Projet éolien des Ormeaux

Réunion Publique n°2 – Compte-rendu

Jeudi 09 juillet 2026

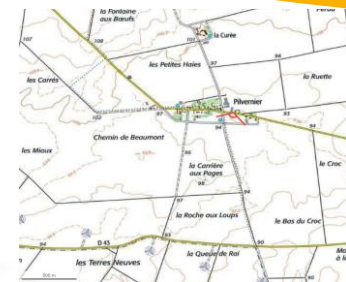
L'autorité environnementale recommande de présenter des photomontages permettant d'illustrer précisément les effets de saturation visuelle.

Les photomontages cités (n°3, C6, C7, C8*) ont été simulés une nouvelle fois, en se décalant légèrement sur le terrain, pour une meilleure visibilité sur le projet des Ormeaux. ►

** n°3 : depuis Pilvernier, C6 : depuis Paucourt, C7 : depuis Trivernoux, C8 : depuis La Bottière*

L'analyse de la saturation visuelle a été complétée en prenant en compte 4 hameaux supplémentaires : Paucourt, Trivernoux, La Grande Cour et Le Mesnil. ►

C8 – Depuis La Bottière

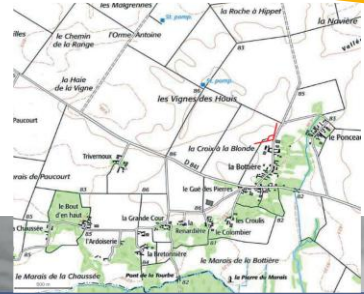
Question d'un participant : « Concernant les photomontages, en particulier ceux de la Bottière, la photo, connaissant bien le coin, vous l'avez prise du Bonnet ? Ça n'a pas une grande validité et ce n'est pas représentatif d'où les personnes habitent. Plus bas, de chez moi, vos éoliennes vont se rajouter aux autres. »

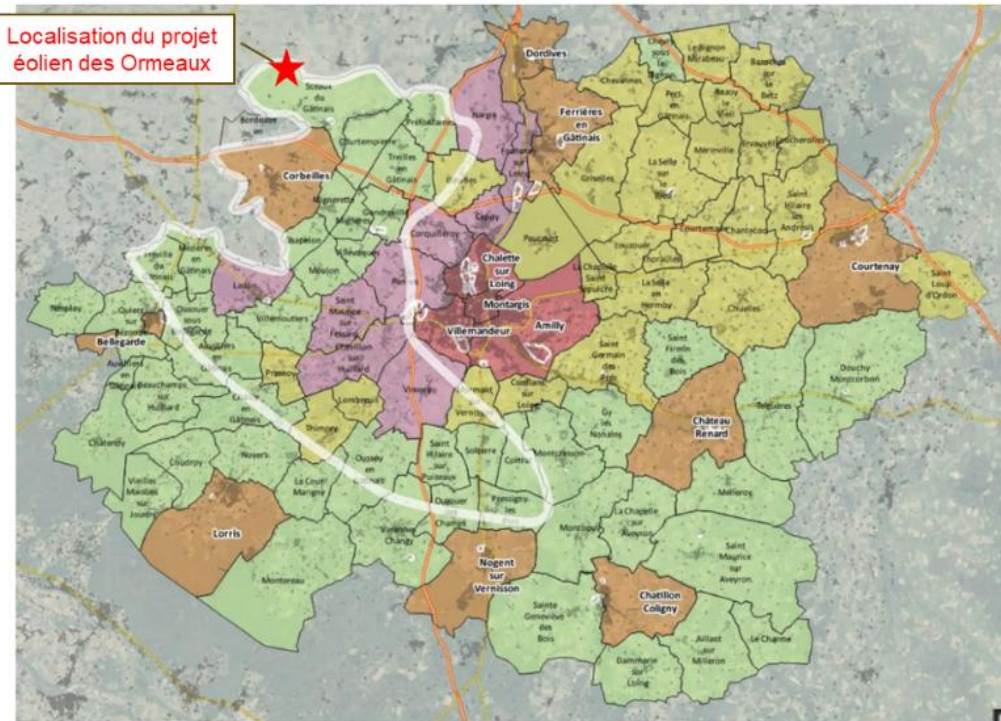
L'autorité environnementale recommande de rechercher des solutions alternatives pour le choix du site d'implantation au regard des incidences sur l'environnement.

Cohérence confirmée par le SCoT-AEC Gâtinais Montargois (approuvé en juin 2024), et notamment son Document d'Orientations et d'Objectifs (DOO) :

→ La page 82 **encourage le développement des énergies renouvelables** et demande notamment :

- de prendre en compte les secteurs potentiels d'accueil des installations de production d'énergie renouvelable ;
- d'assurer une insertion paysagère qualitative des projets.

→ La page 82 reprend les **secteurs historiquement favorables issus du SRE.**
